**AVIS RELATIF À LA PROTECTION
CONTRE LES EVENTUELS EFFETS NOCIFS ET NUISANCES
PROVOQUÉS PAR LES RAYONNEMENTS NON IONISANTS
GÉNÉRÉS PAR DES ANTENNES ÉMETTRICES STATIONNAIRES**

Commune : OHEY - Exploitant : ORANGE

Référence exploitant : 125N1_2 / 32125N1_2 / 42125N1_2 / 52125N1_2

Rapport n° 968 / 2024

Figure 1 : Vue en plan des lieux de séjour et des points de contrôle

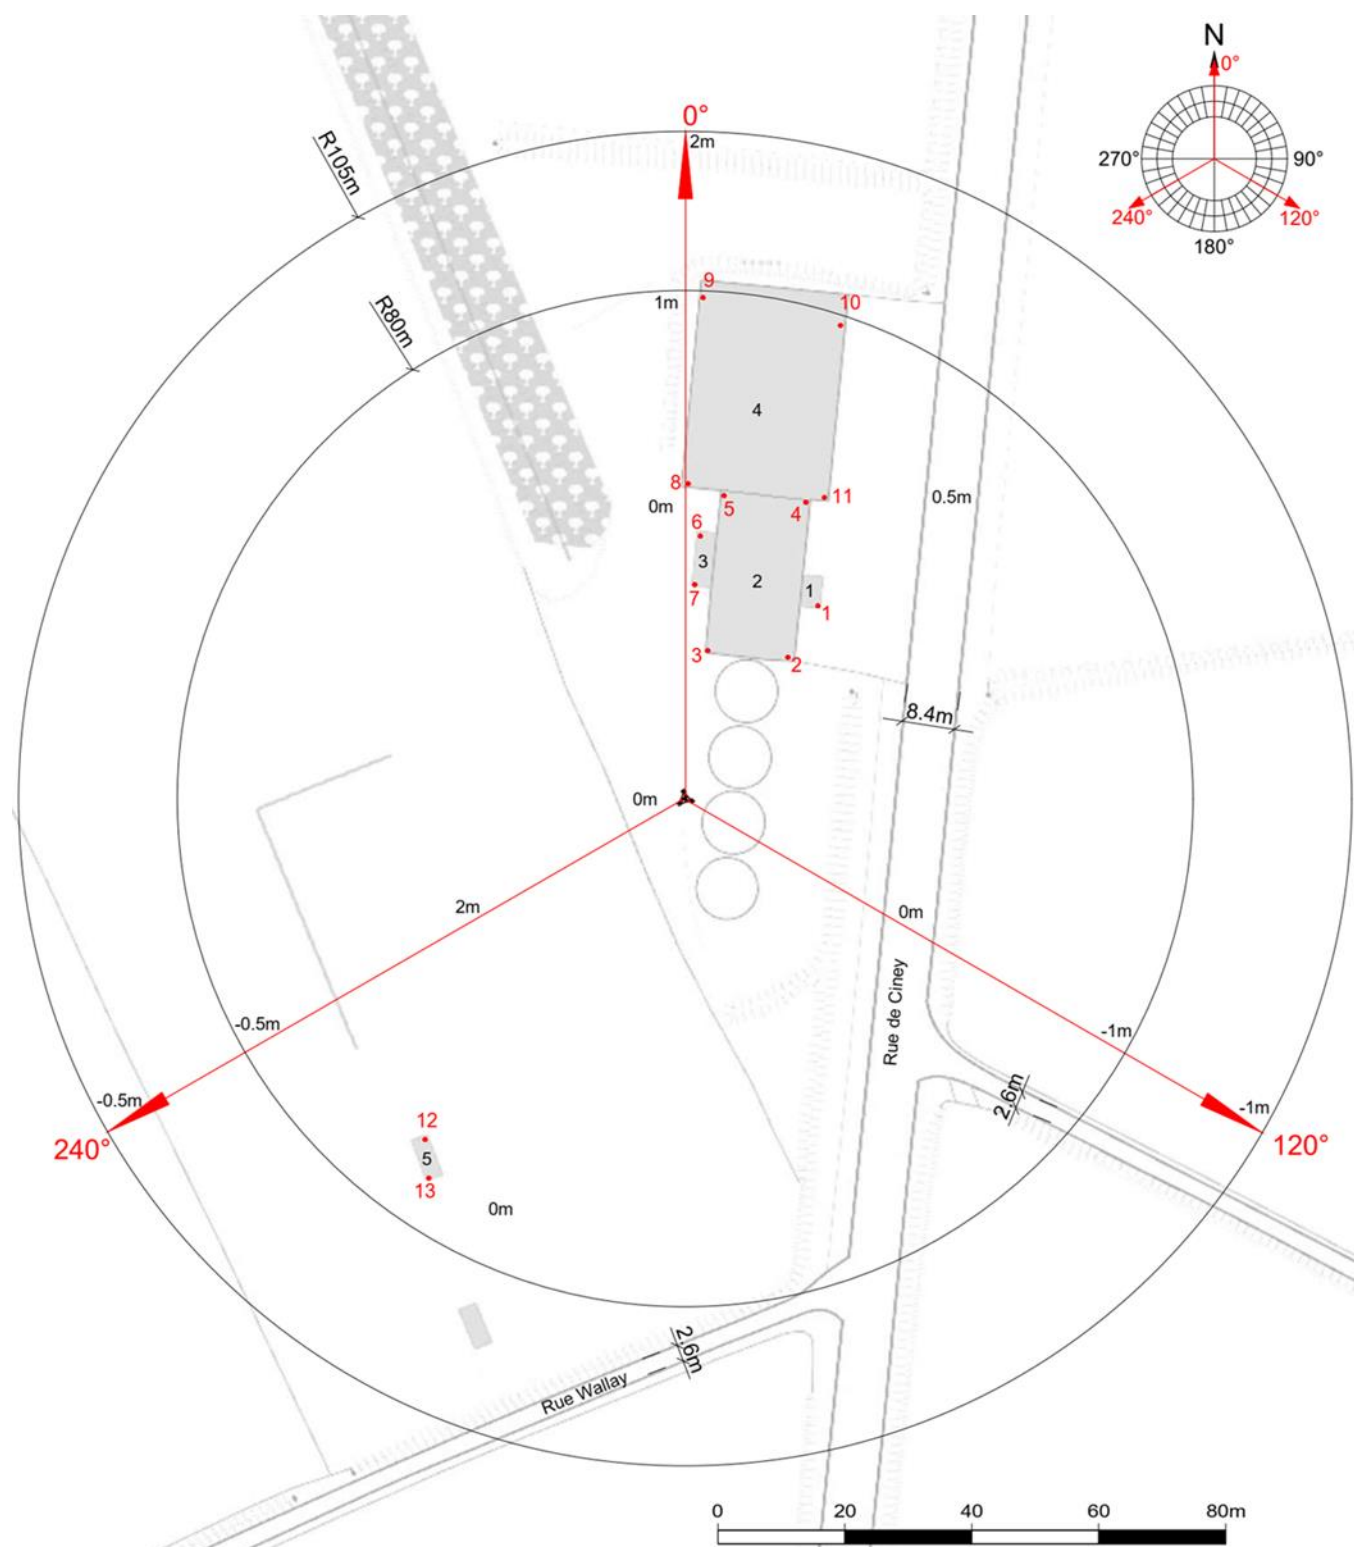
- le numéro du point de contrôle repris sur un des plans de la figure 1;
- le numéro du LS dans lequel se trouve le point de contrôle de la 1^{ère} colonne ;
- l'atténuation d'obstacle prise en compte pour le calcul de l'indice d'exposition dans le LS ;
- le résultat du calcul de l'indice d'exposition.

N° point de contrôle	LS	Atténuation (dB)	Indice d'exposition relatif à la limite par installation IE_i
9	LS4	3,0	0,159
10	LS4	3,0	0,121
3	LS2	3,0	0,059
5	LS2	3,0	0,041
8	LS4	3,0	0,033
4	LS2	3,0	0,030
2	LS2	3,0	0,028
7	LS3	3,0	0,026
6	LS3	3,0	0,025
11	LS4	3,0	0,019
12	LS5	3,0	0,015
1	LS1	3,0	0,014
13	LS5	3,0	0,013

En ce qui concerne les antennes de l'installation mentionnées dans le tableau 1, la distance maximale à laquelle la limite pourrait être atteinte, à l'extérieur, est égale à 84,9 m. S'il n'y a pas de LS à une distance inférieure, les antennes respectent forcément la limite d'immission.

Dans le cas des LS situés à l'intérieur des bâtiments, une atténuation d'obstacle est prise en compte et il en résulte que la distance maximale à laquelle la limite pourrait être atteinte se réduit à 60,1 m.
